Ersatzmotor für pmt 32201

Antriebssatz für Tender der H0-Loks
BR 01, 03 und 41 aus DDR-Produktion

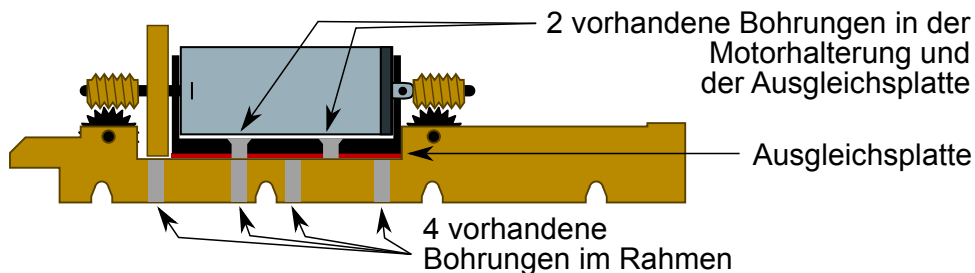
Der Motor der aktuellen Ausführung des Antriebssatzes unterscheidet sich vom bis 2015 verbauten Bühler-Motor. Während er ein nahezu identisches Fahrverhalten bietet, sind die mechanischen Abmessungen leider nicht gleich. Der neue Motor ist länger als der alte und hat einen kleineren Durchmesser. Dadurch ist aber leider kein 1:1-Austausch möglich.

Dem Ersatzmotor liegt eine neue Motorhalterung aus Kunststoff bei und eine Metallplatte zum Höhenausgleich (ca. 0,5 mm), ohne diese schleift die Schwungmasse am Rahmen. Die neue Motorhalterung hat zwei bereits vorgebohrte und gesenkte Löcher zur Befestigung. Nur eines passt direkt zu dem vorhandenen Messingrahmen der alten Ausführung.

1. Befestigung mit nur einer Schraube und zusätzliche Fixierung der neuen Motorhalterung mit Klebstoff (z.B. Sekundenkleber)
2. Ein neues Loch in die Motorhalterung und die Ausgleichsplatte bohren, mit Senkung in der Motorhalterung, Durchmesser passend für Gewinde M2.
3. Eine neue Gewindebohrung der Größe M2 in den Messingrahmen einbringen, wobei die Motorhalterung als Schablone genutzt werden kann.

Die beiden Befestigungsflansche am Motor sind nicht identisch, daher ist auch die Motorhalterung nicht symmetrisch. Auf der Seite des Stromanschlusses ist sie daher außen mit zwei kleinen senkrechten Strichen markiert.
